Fietseling Oostende

WF2401-007-O

Melding hoge boordsteen kruispunt Stationsstraat - Amandinestraat

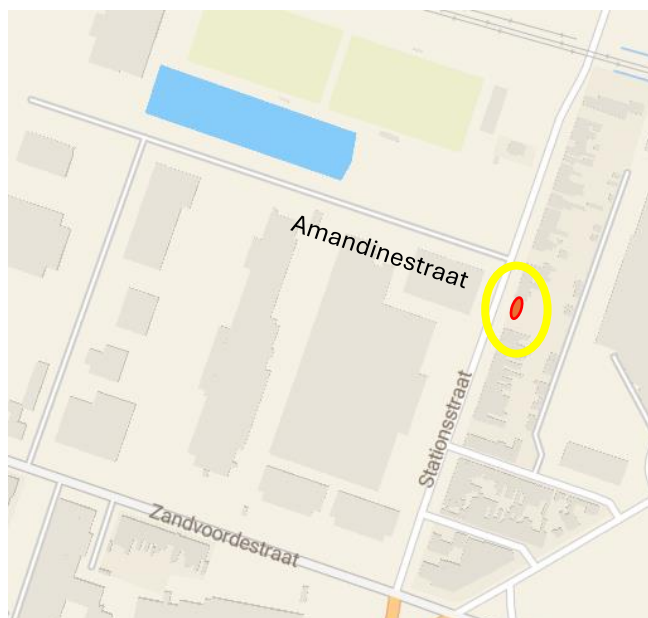
Werkgroep Fietseling stelt vast dat het fietspad in de Stationsstraat op het kruispunt met de Amandinestraat door een hoge boordsteen en gras het fietspad vanuit en naar de Amandinestraat niet bereikbaar is. Er is niets voorzien om op en af te rijden.

Werkgroep Fietseling vraagt om een op en afrit aan te leggen voor de veiligheid van de fietser.

Fietsers komende uit de Amandinestraat moeten rechts de Stationsstraat indraaien om 25 meter verder het fietspad te kunnen oprijden richting Zandvoordestraat.

Cel Mobiliteit heeft uw melding onderzocht. Zij informeren u graag dat er vanaf het kruispunt met de Amandinestraat zowel links als rechts een doorsteek is naar het fietspad op de Stationsstraat. Deze doorsteek ligt op ongeveer zes meter afstand. Vanwege deze beperkte afstand tot het fietspad wenst de dienst dit voorlopig zo te behouden. Het is toegestaan voor fietsers om eerst de rijbaan op de Stationsstraat op te rijden, waardoor ze op een veilige manier de doorgang kunnen bereiken. Wij hopen u hiermee van dienst te zijn geweest.
